## BIULETYN SERWISOWY SB-01 JK-05 Junior

**TEMAT:** Kontrola uchwytu drążka sterowego.

**DOTYCZY:** Wszystkie samoloty JK-05 Junior wyposażone w plastikowy uchwyt drążka sterowego typu „Joystick”.

2.4. Wymiana drążka sterowego.

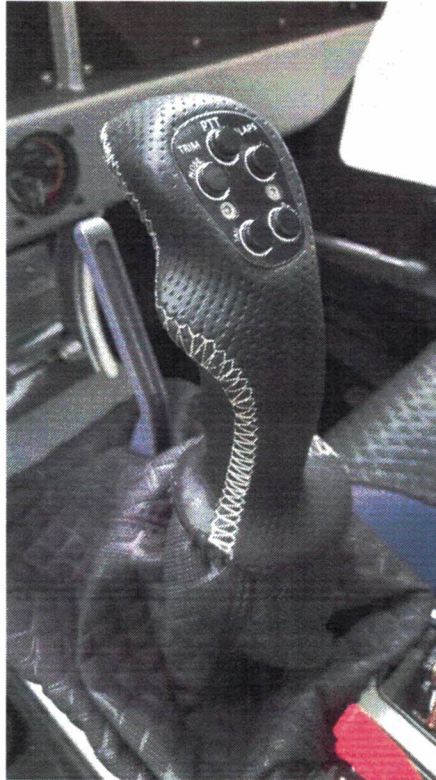
Klient może w każdej chwili zamówić u producenta samolotu, nowy kompozytowy drążek sterowy.

Po wymianie drążka plastikowego na nowy drążek sterowy wykonany z kompozytu, biuletyn traci ważność.

3.1. kontrola pęknięć plastikowego uchwytu drążka sterowego typu „Joystick”.

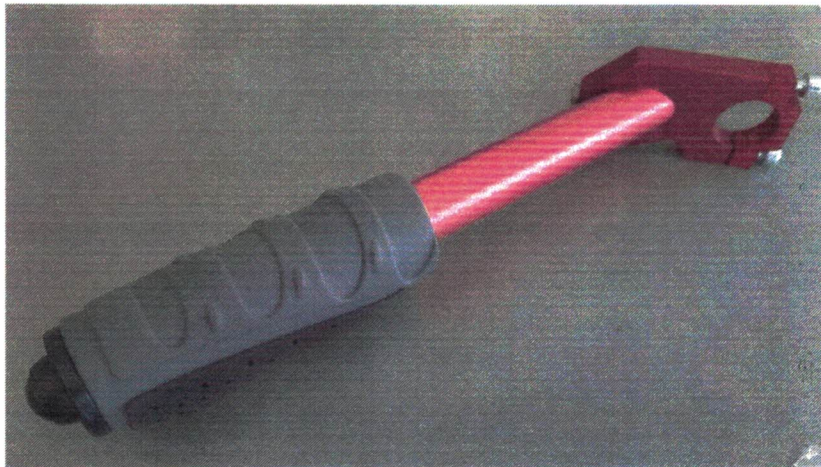
2.1. Sprawdzić plastikowy uchwyt drążka sterowego typu „Joystick” na okoliczność pęknięć, szczególnie w okolicach śrub łączących połówki uchwytu.

2.2. Kolejne kontrole plastikowego uchwytu drążka sterowego typu „Joystick” wykonywać cyklicznie co 100 godzin lotu lub co 12 miesięcy.
